Številka: 35012-169/2019/28
Datum: 31.12.2020

3. DOPOLNJENO MNENJE O VERJETNOSTI POMEMBNEJŠIH VPLIVOV PLANA NA KULTURNO DEDIŠČINO

OBČINSKI PODROBNI PROSTORSKI NAČRT 16 BARAGOVO SEMENIŠČE IN GOSPODARSKO RAZSTAVIŠČE

Načrt geofizikalnih raziskav

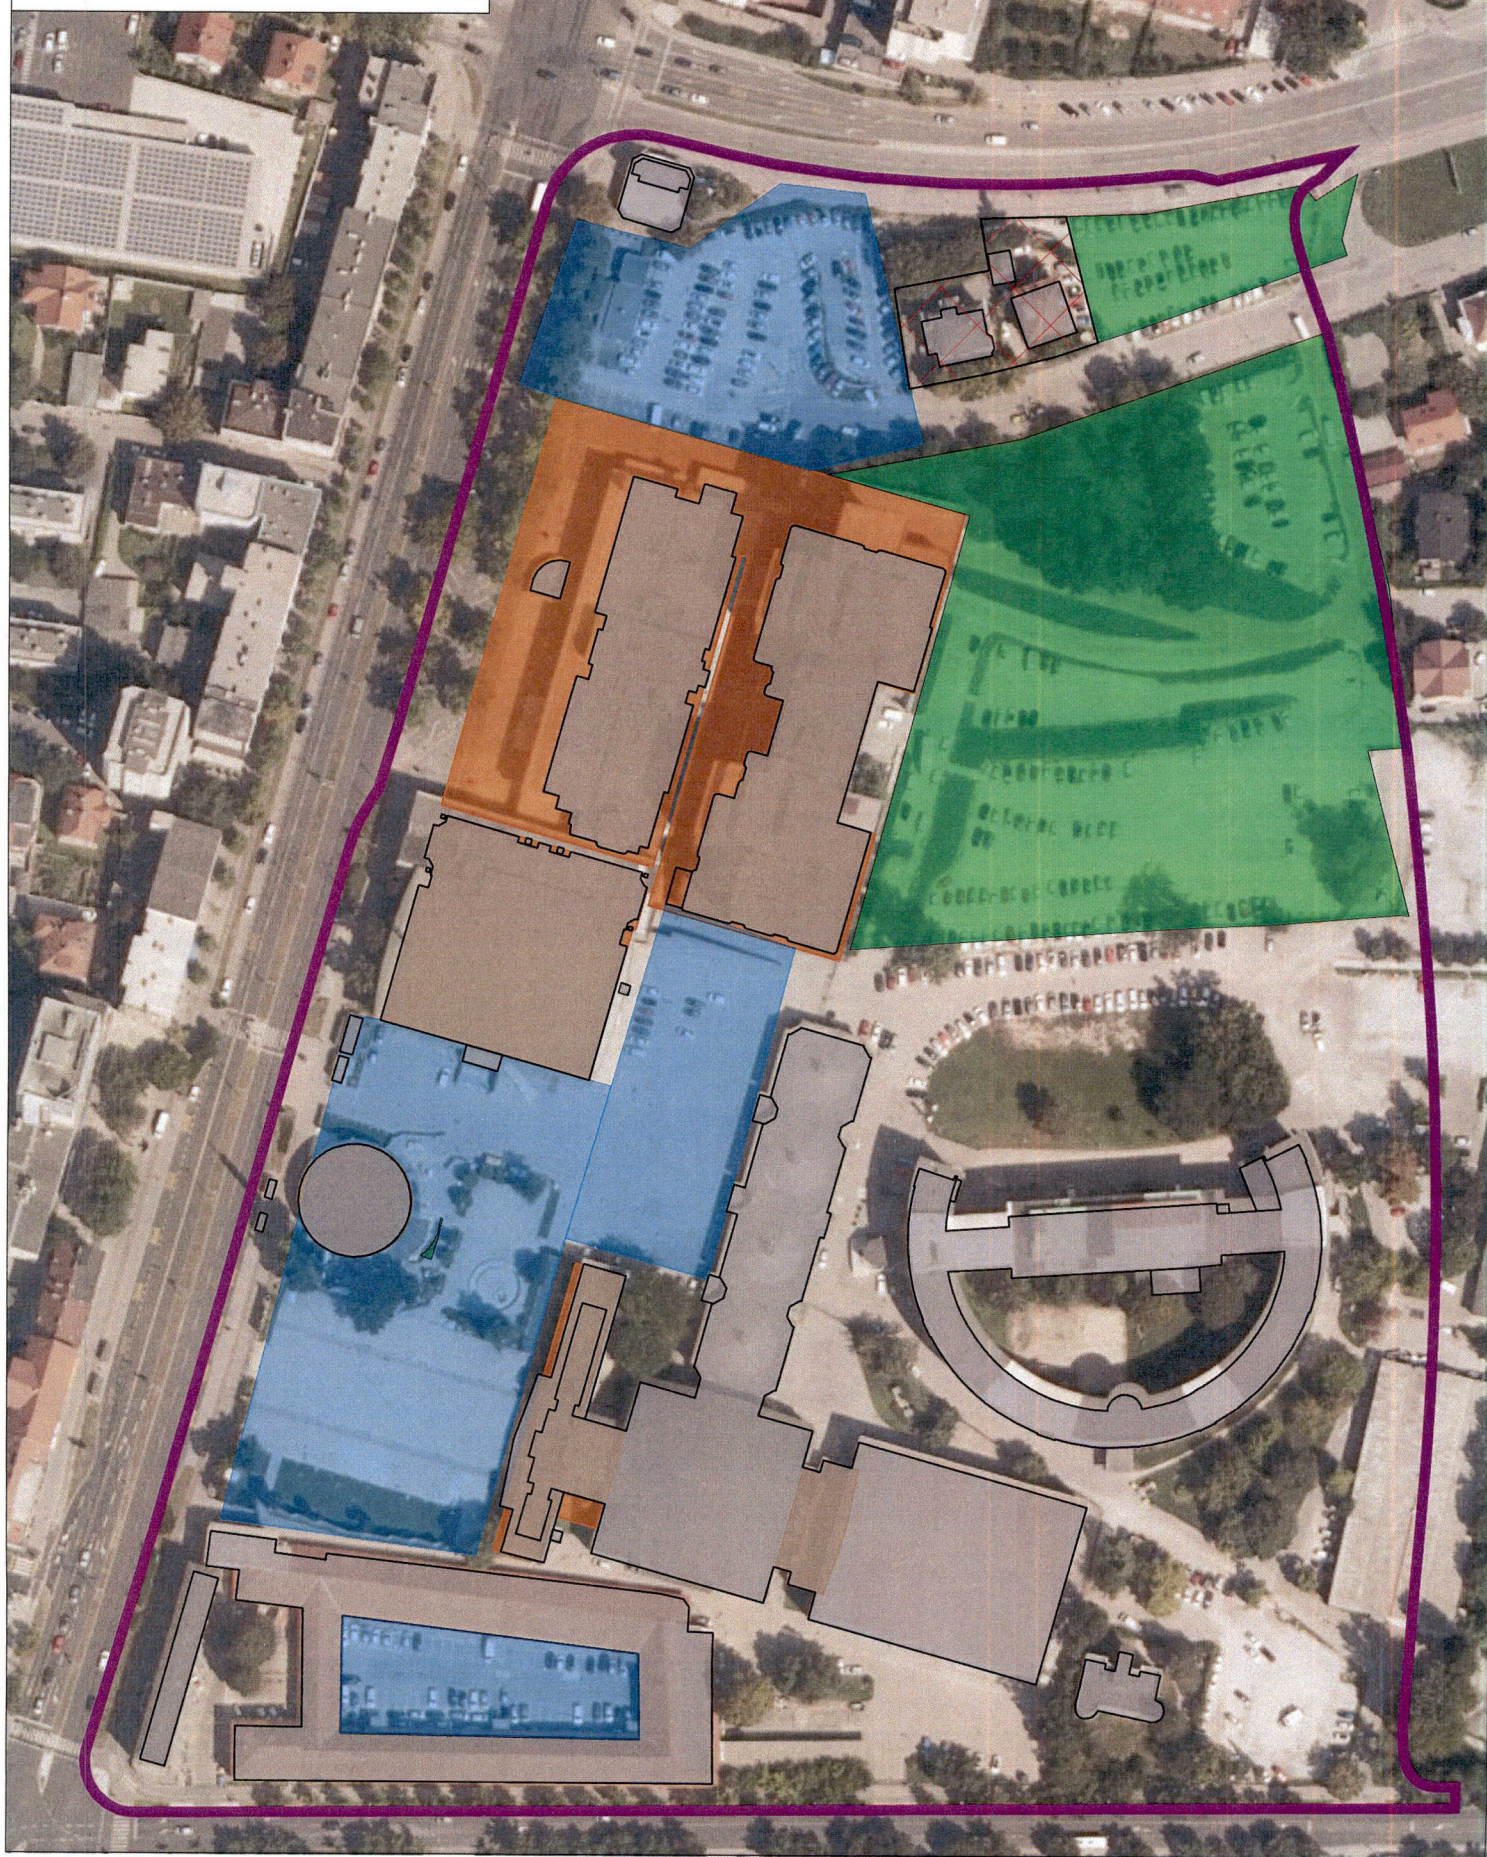
Varstvo arheoloških ostalin naj se zagotavlja na podlagi prvega mnenja št. 35012-169/2019/5 z dne 21.1.2020, h kateremu dodajamo naslednjo konkretizacijo. Na območju bo potrebno izvesti raziskave z:

- magnetno metodo (na okoli 7000 m²)
- georadarsko metodo (na 16.920 m²) in
- testnimi sondami (na 1090 m²).

V prilogah so podane njihove lokacije (so pa seveda možne tudi še dodatne spremembe) in sicer območje geofizikalnih raziskav, lokacije in dimenzije strojnih testnih sond in to na podlagi Franciscejskega katastra.

Načrt lokacij arheoloških testnih izkopov

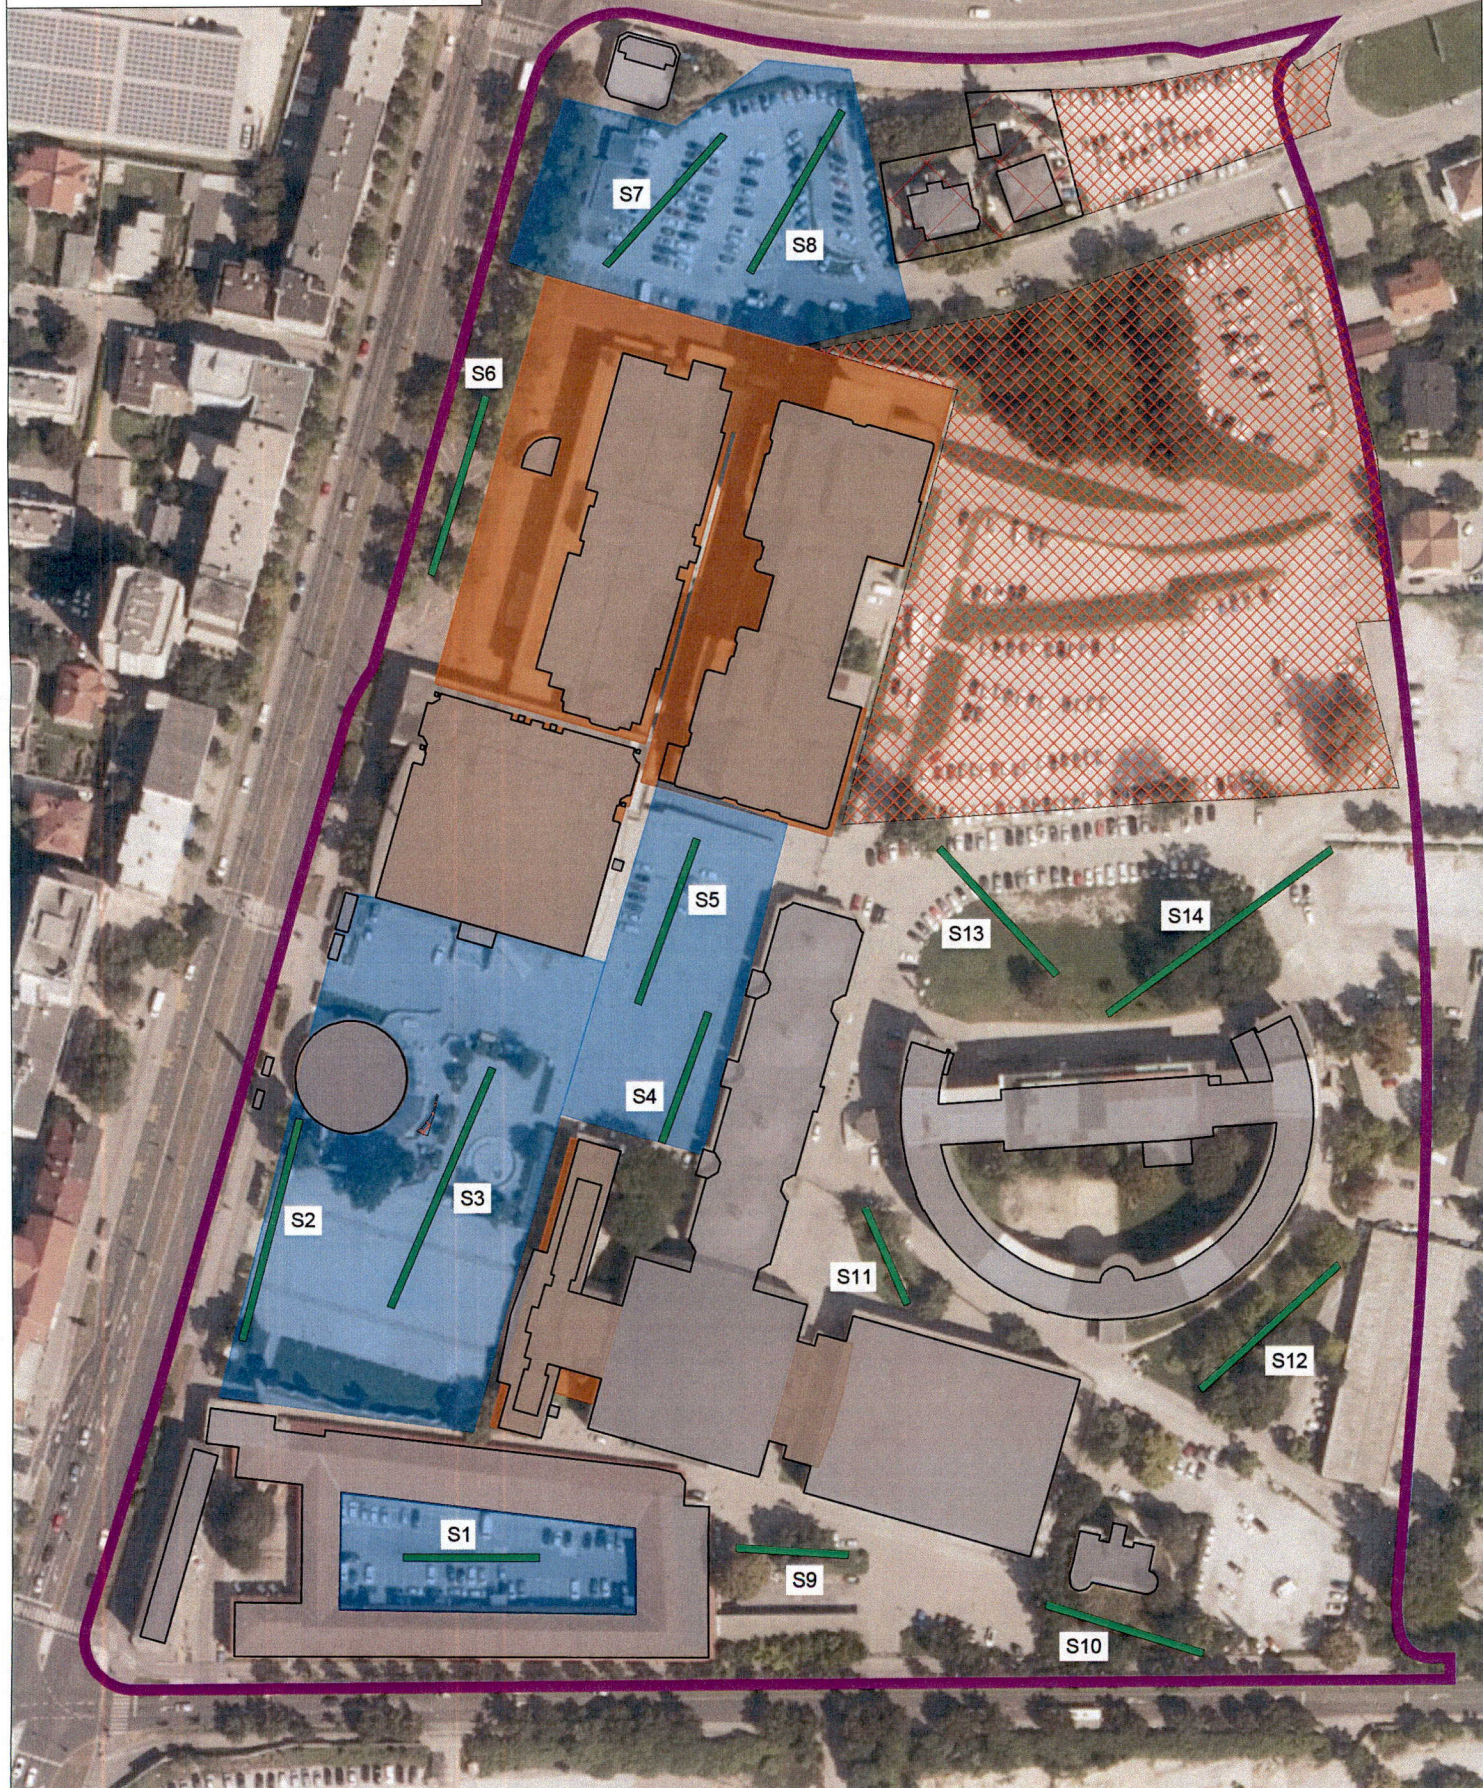
Cilj umestitve posameznih raziskav je raziskati območja, ki bodo nedvomno prizadeta z gradbenimi deli in na drugi strani ugotoviti, kam se širi rimsko grobišče proti vzhodu na območje Gospodarskega razstavišča, odkriti morebitni komunikacije iz glavne ceste proti vzhodu in pa preveriti ostaline cerkve sv. Krištofa in pripadajočega mestnega pokopališča.
